Keuringsverslag van een elektrische laagspanning- en zeer lage spanningsinstallatie

NIET CONFORM

Straatnaam Keiberg
Huisnummer 51
Busnummer
Postcode 9340
Gemeente Lede
Land België

Controlebezoek van een huishoudelijke installatie volgens (KB 08/09/2019) - AREI Boek 1- 6.5. en 4.2.4.3.

EENDRAADSSCHEMA

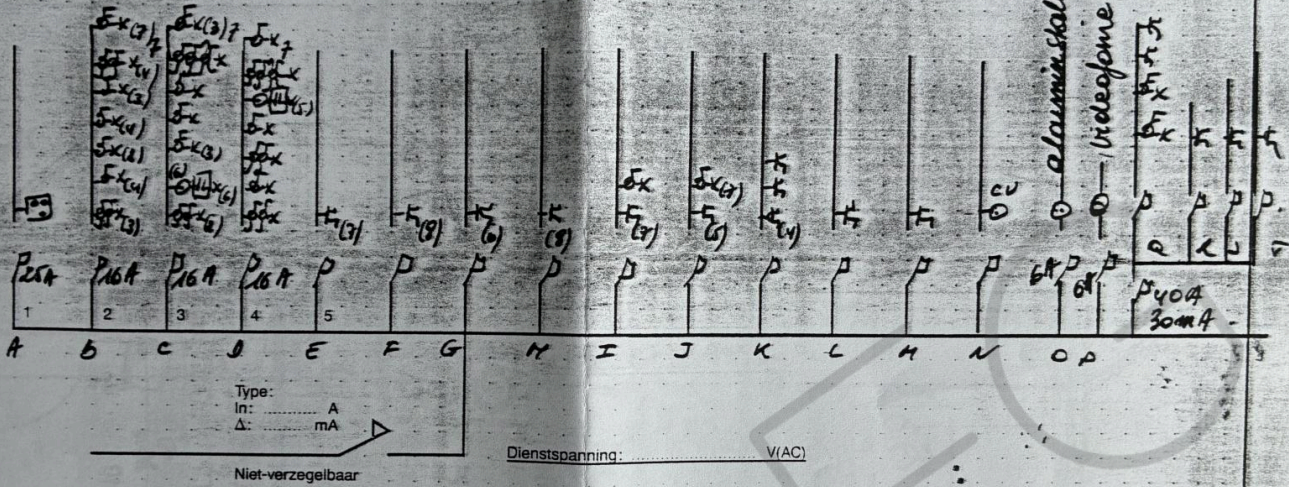
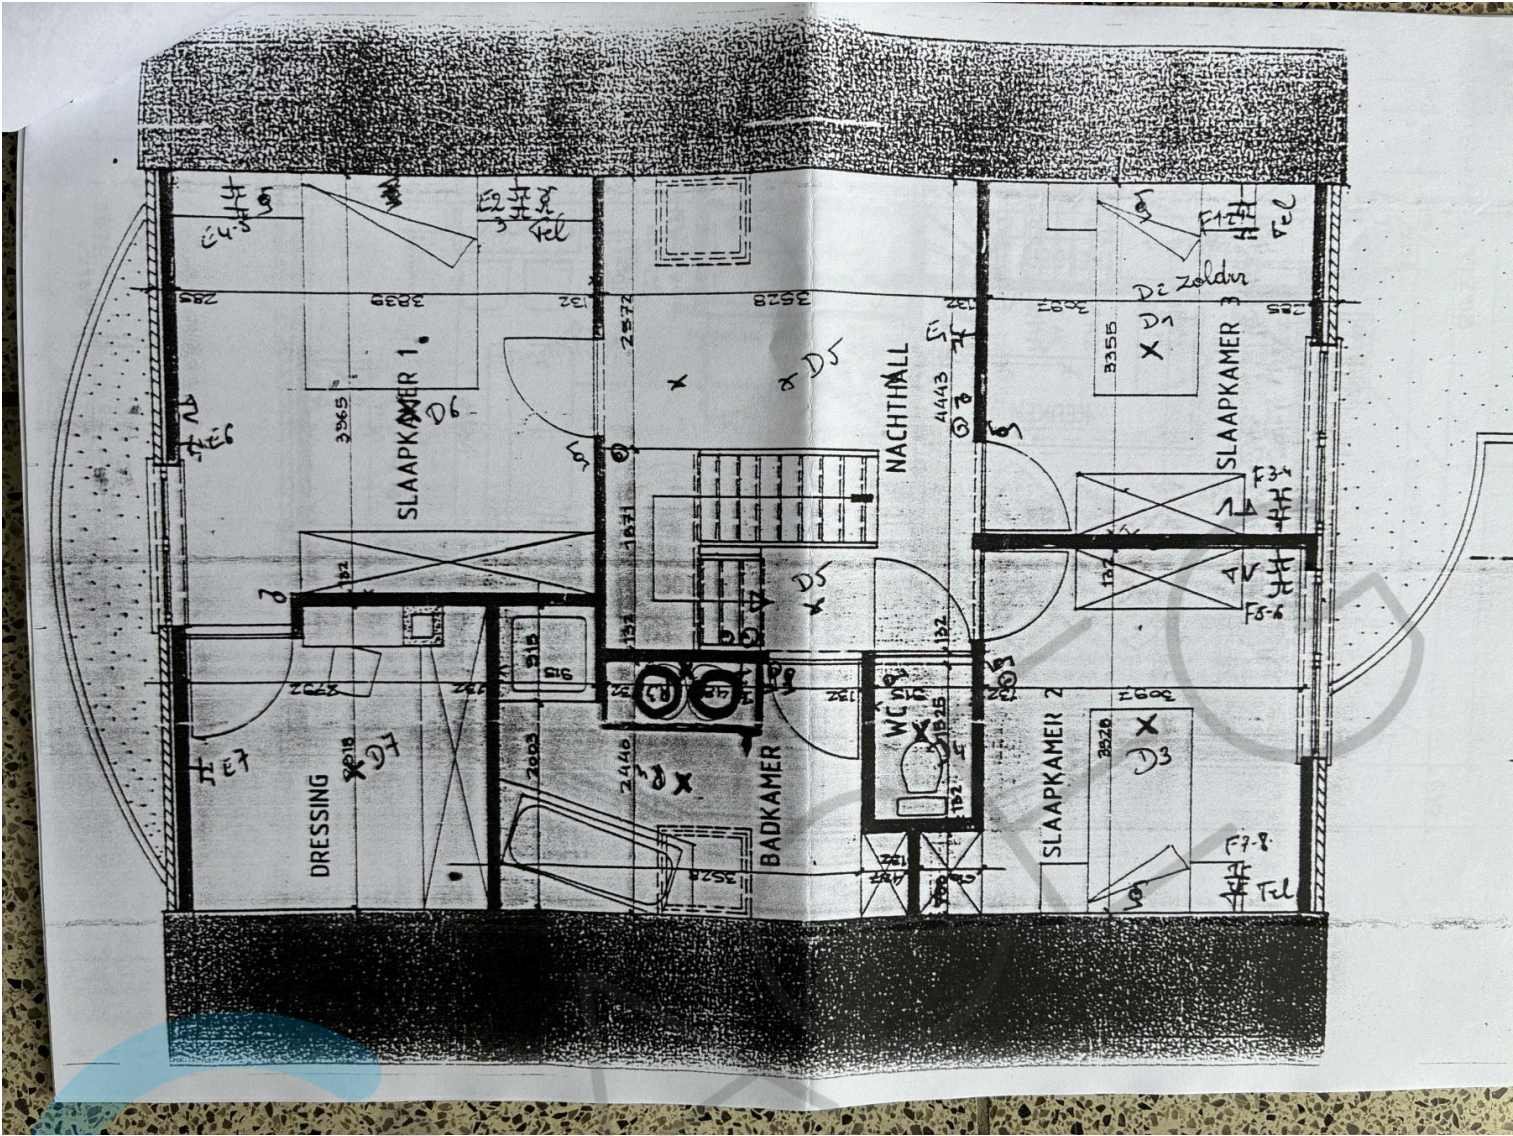
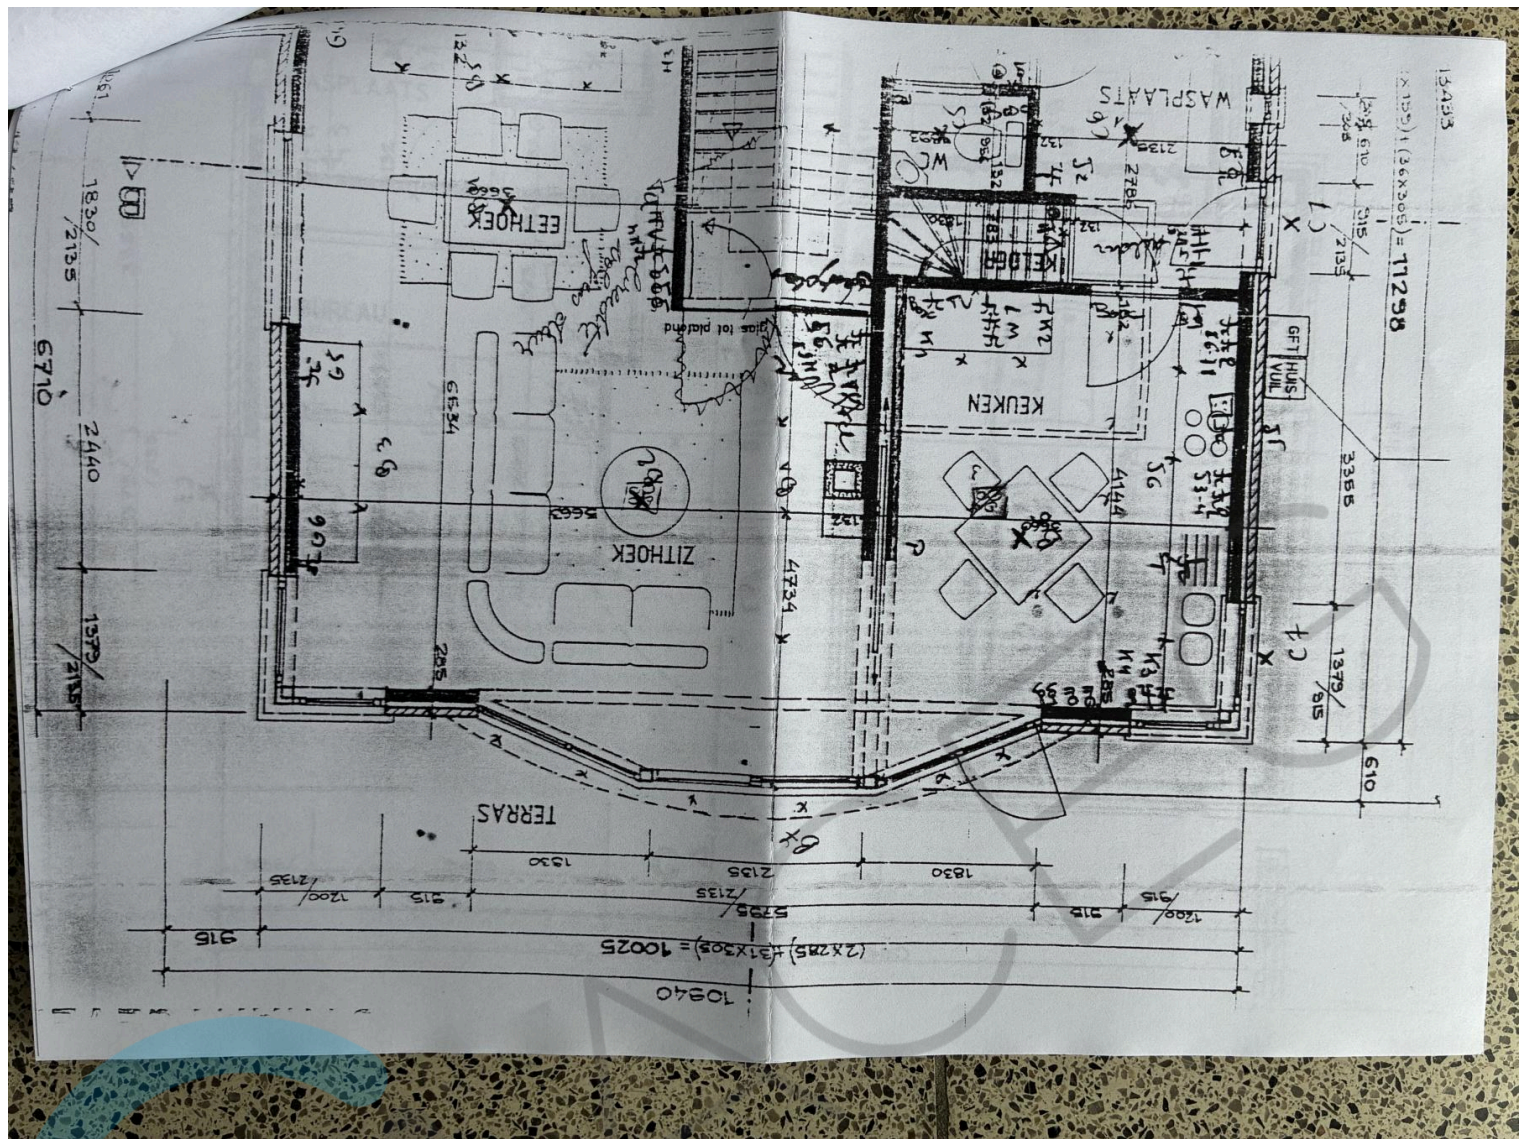
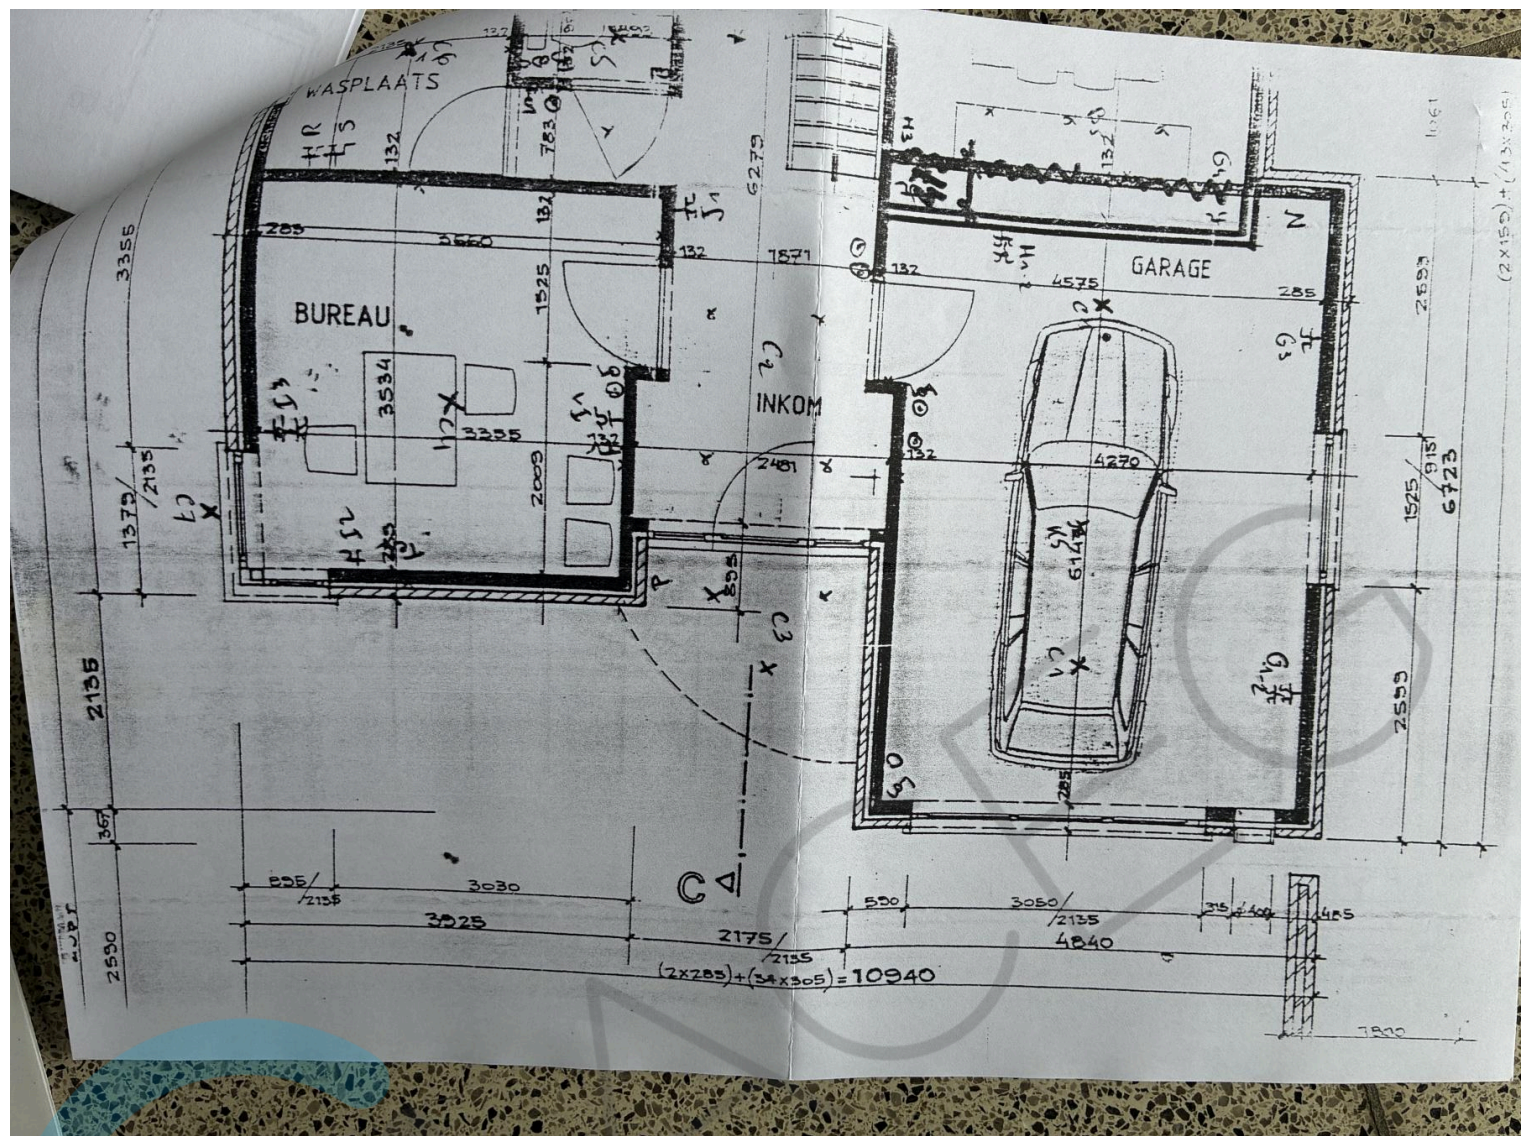
- I1.02 Eëndraadschema van de installatie komt niet overeen met de werkelijkheid. (Boek 1 Afdeling 2.12 - 2.13 en 3.1.2)
- I1.04 Situatieschema van de installatie komt niet overeen met de werkelijkheid. (Boek 1 Afdeling 2.12 - 2.13 en 3.1.2)
